SERVICE-INFO

Vizualne razlike pri napenjalniku jermena 533 0086 30

533 0086 30

Slika 1: Izvedba INA z dvema vijakoma M8x35

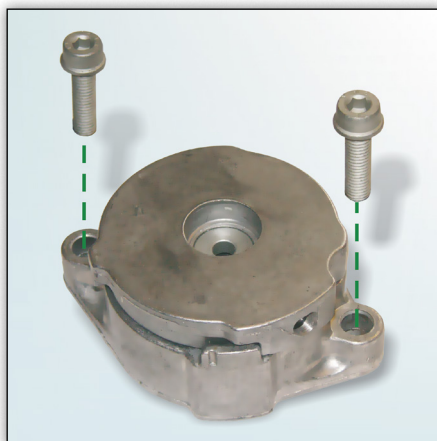
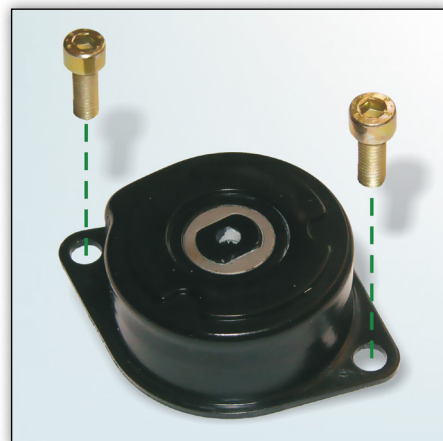
Pri menjavi napenjalnika jermena 533 0086 30 lahko vgradite prikazani različici. Schaeffler Automotive Aftermarket ponuja trenutno različico, prikazano na sliki 1.

Obe izvedbi izpolnjujeta tehnične zahteve.

Zaradi debelejših prirobnice napenjalnika jermenov 533 0086 30 (slika 1) obvezno uporabite vijake (M8x35), ki jih dobavlja Schaeffler Automotive Aftermarket.
